○LDC0851コイル配置についての質問

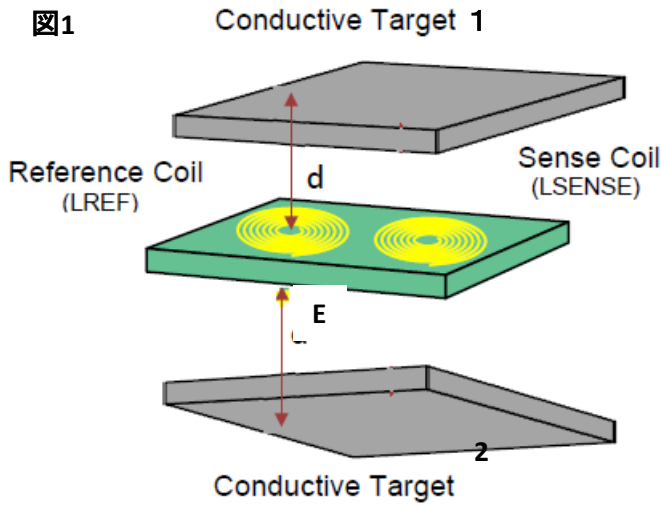
質問1: 図1のように並列コイル配置にした際に上下方向からTarget1とTarget2ともにターゲット距離まで近づいたらLDC0851のOutput lowの出力にすることは可能な構成でしょうか。またターゲットはReference Coil上にあってもターゲット距離に影響はないでしょうか。

質問2: 図2のように積層コイル配置を2つ使用し二つのターゲットがともにターゲット距離まで近づいたらLDC0851のOutput lowの出力にすることは可能な構成でしょうか。
